**PROGETTO DI MODIFICA DELL'IMPIANTO DI RECUPERO RAEE
PER IL TRATTAMENTO DI RIFIUTI PERICOLOSI**

PROCEDURA DI VERIFICA DI ASSOGGETTABILITÀ A VIA

ELABORATO COMP 01.00

**RISCONTRO ALLE RICHIESTE A SEGUITO DELLE VERIFICHE DI CUI
ALL'ART. 19 COMMA 2 DEL D.LGS. 152/2006 E S.M.I.**

Figura 2 – Individuazione delle aree di maggior produzione di polveri all'interno dell'impianto (stato attuale)

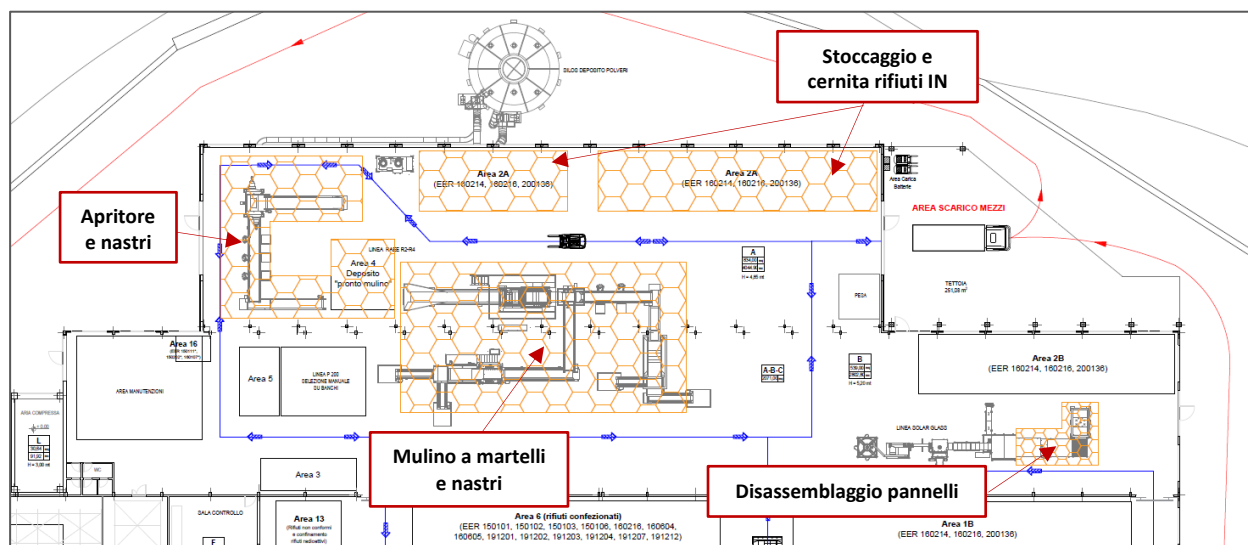
In merito alla matrice aria non sono state valutate le emissioni diffuse risultanti dall'apertura dei portelloni di ingresso ai capannoni. Non sono state fornite le informazioni relative alle tempistiche di apertura dei portelloni e alla polverosità presente all'interno del capannone che può quindi diffondersi esternamente. Si chiede di presentare una valutazione della polverosità interna al capannone nelle due configurazioni Ante e Post Operam, e di relazionare in merito alla necessità/opportunità di introdurre ulteriori aspirazioni interne localizzate in aggiunta a quelle già presenti. Alla luce di quanto sopra esposto si ritiene quindi anche la valutazione delle immissioni effettuata con il modello diffusivo CALPUFF non esaustiva degli impatti generati dall'attività della Ditta sulla matrice aria in quanto considera come unica sorgente l'emissione convogliata del camino E1a.

Nella figura seguente si rappresentano schematicamente le aree indagate, evidenziate con colore arancione.

Venendo ora alla stima della quantità di polveri presente all'interno del capannone, considerando l'estensione delle aree individuate nella precedente figura e – cautelativamente - un'altezza pari a 3 m, ossia rappresentativa della zona in cui l'operatore si poteva trovare al momento dei monitoraggi che sono stati effettuati, risulta possibile stimare il volume in cui possono essere presenti frazioni polverulente derivanti dalla manipolazione dei suddetti materiali in concentrazioni pari a quelle misurate nel monitoraggio.

La stima sopra riportata è estremamente cautelativa, in quanto si ipotizza che la concentrazione di polveri rilevata sull'operatore direttamente esposto sia presente in tutto il volume considerato.
